② 改善箇所説明図

ステアリング機構図

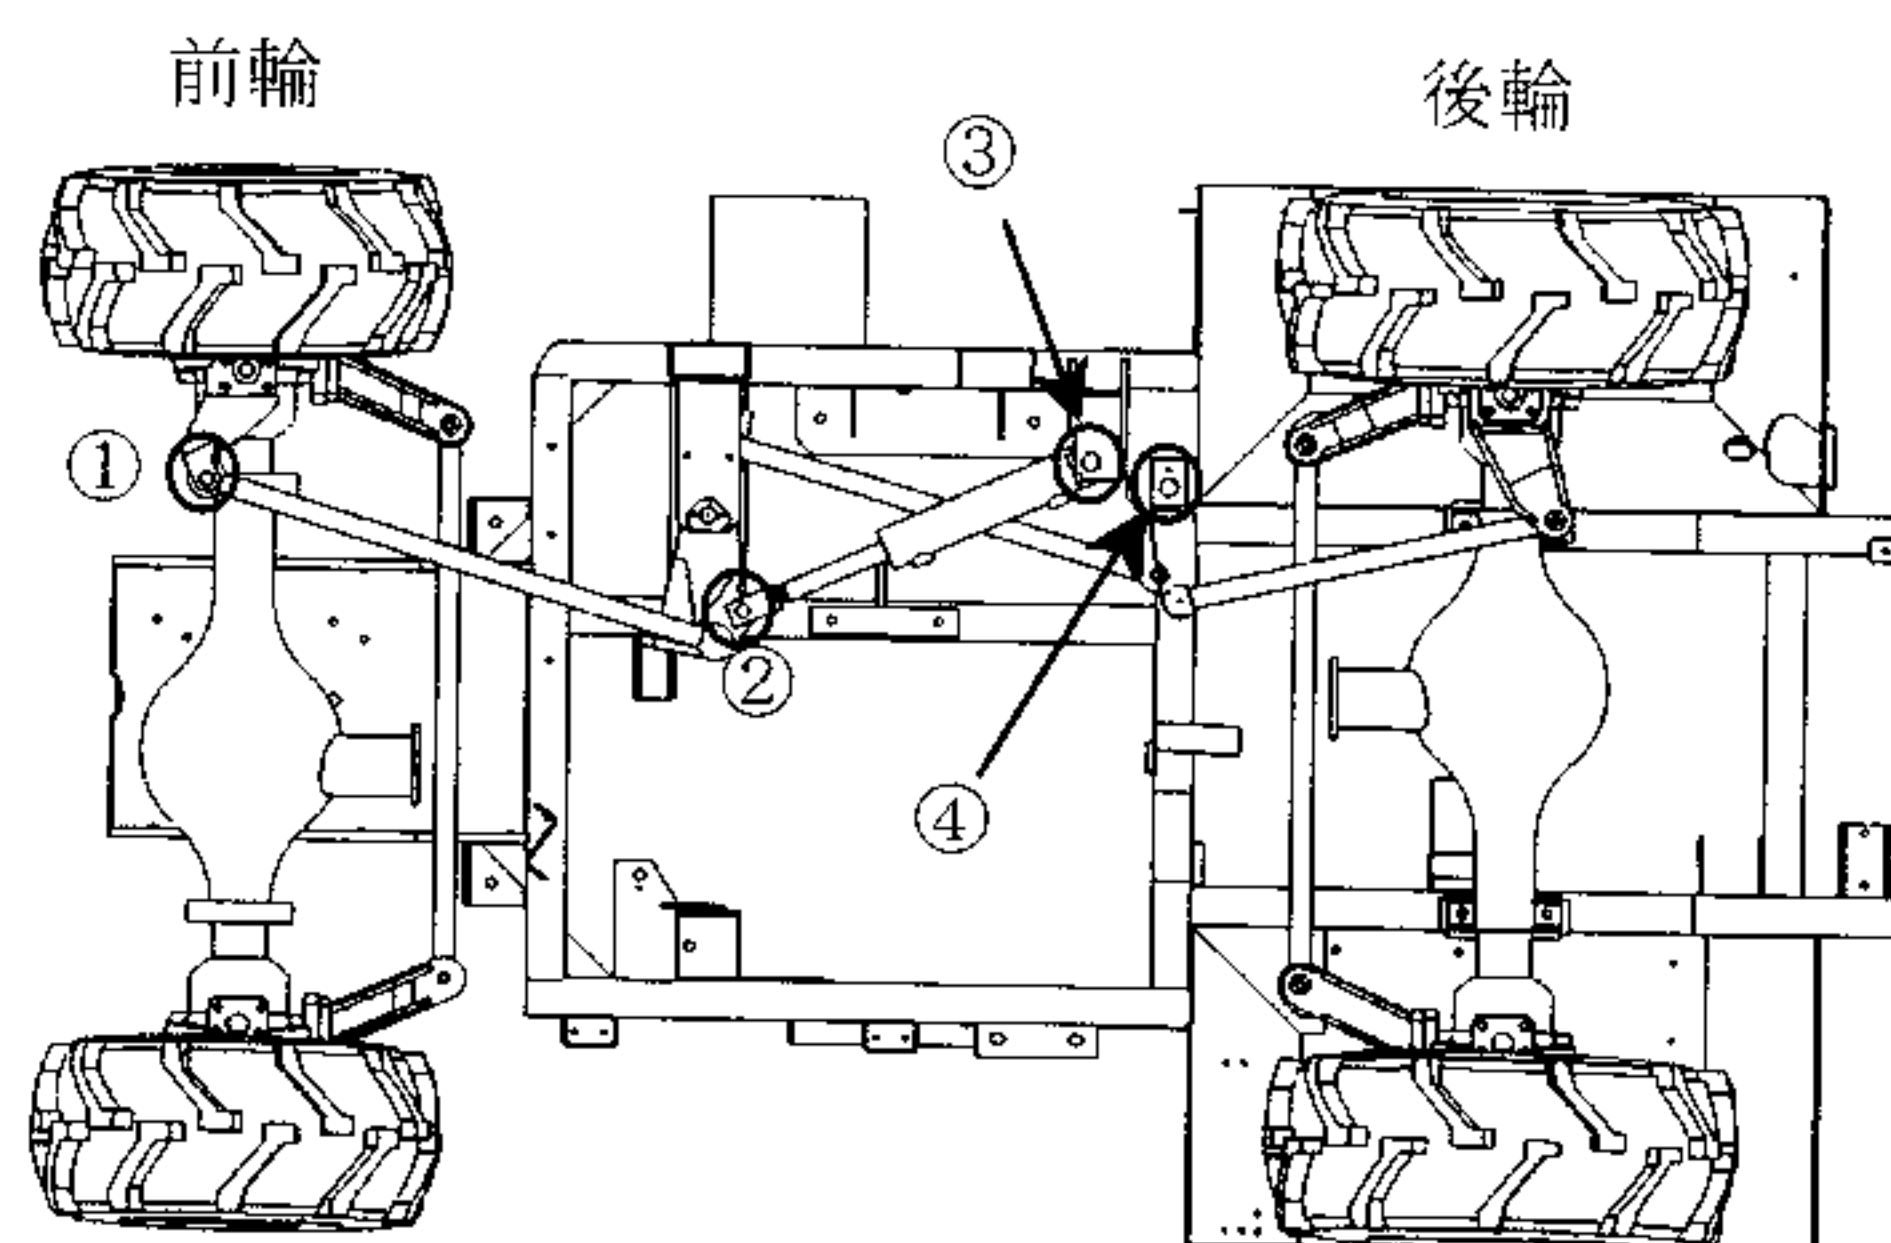
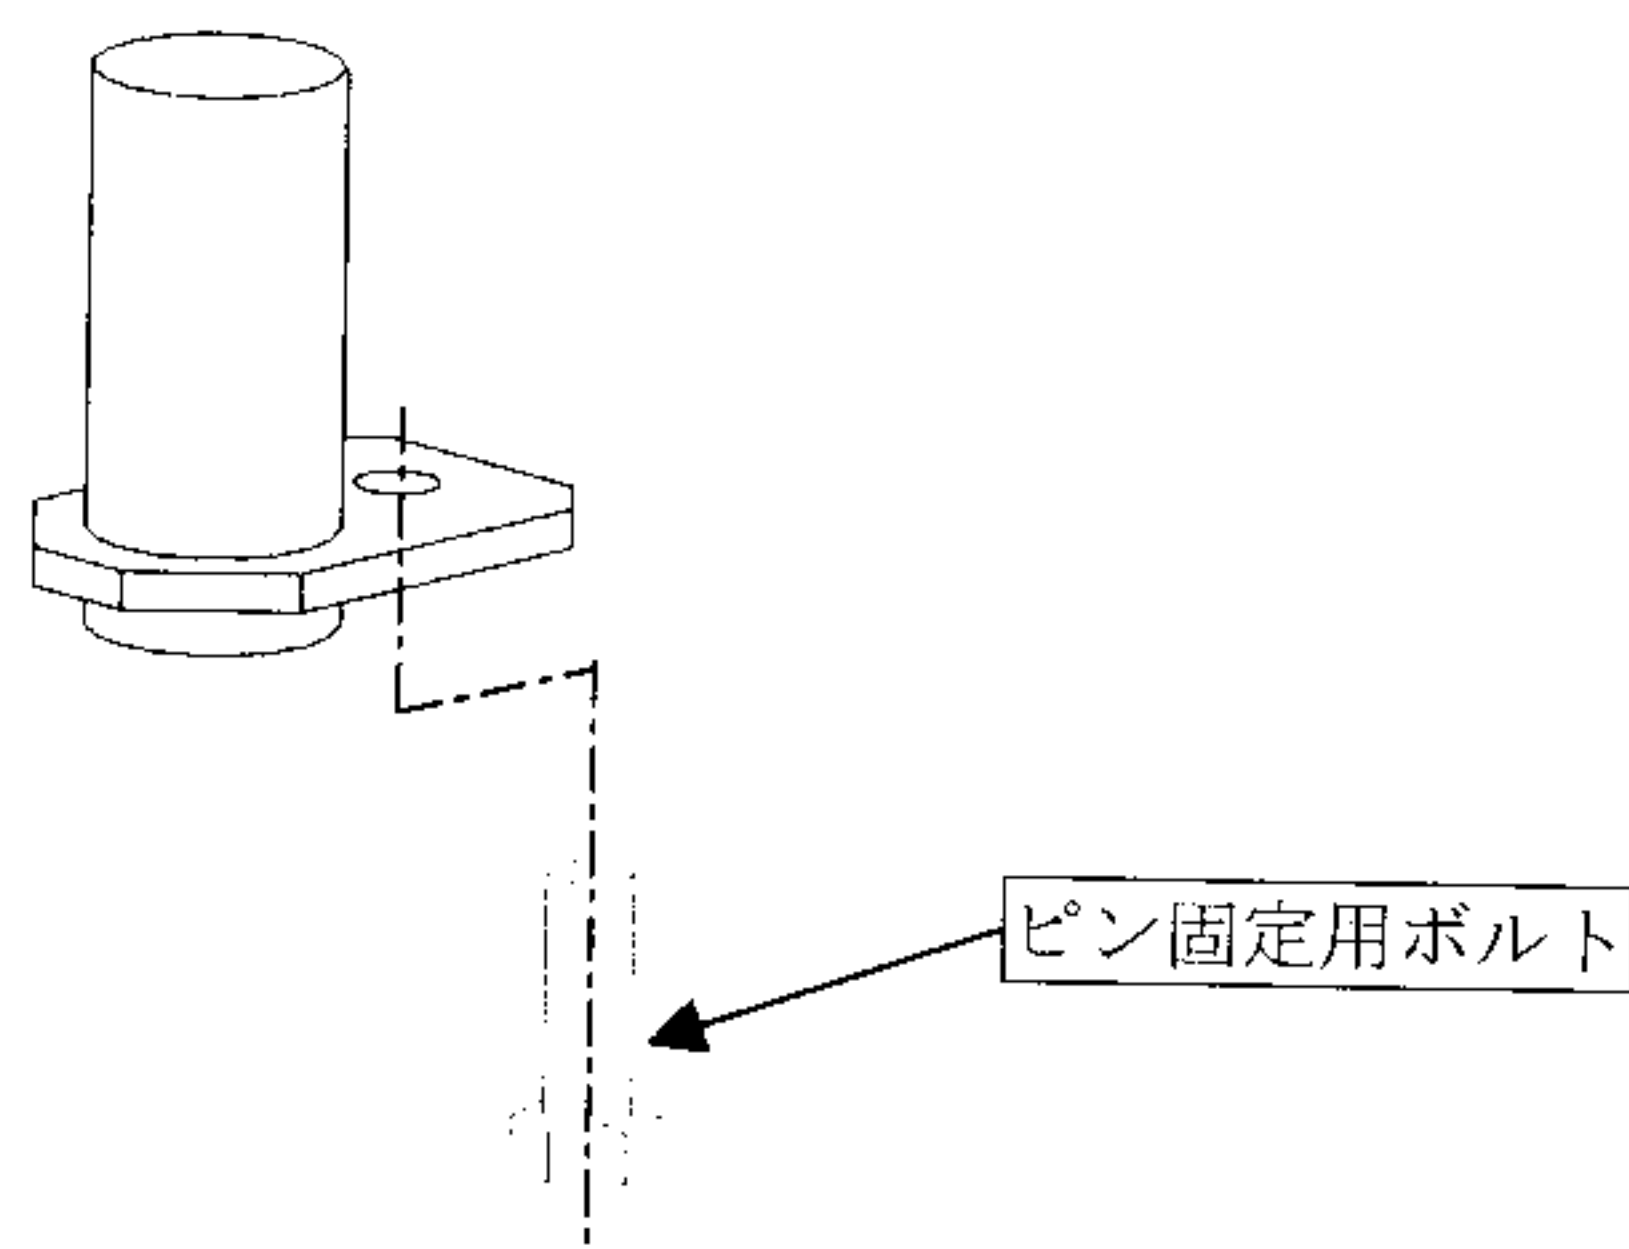
基準不適合箇所

ステアリングリンケージのピンを固定しているボルトの締付力が不足しているものがあり、当該ボルトが緩むことがある。そのため、そのまま使用を続けると、ボルトが脱落し、最悪の場合、当該ピンが脱落し、ハンドル操作ができなくなるおそれがある。

①、②、③、④：ピン固定用ボルトを強度区分の高いハネテンションボルトに変更する。

全車両、ボルトを対策品と交換し、締付トルクを変更して組み付ける。
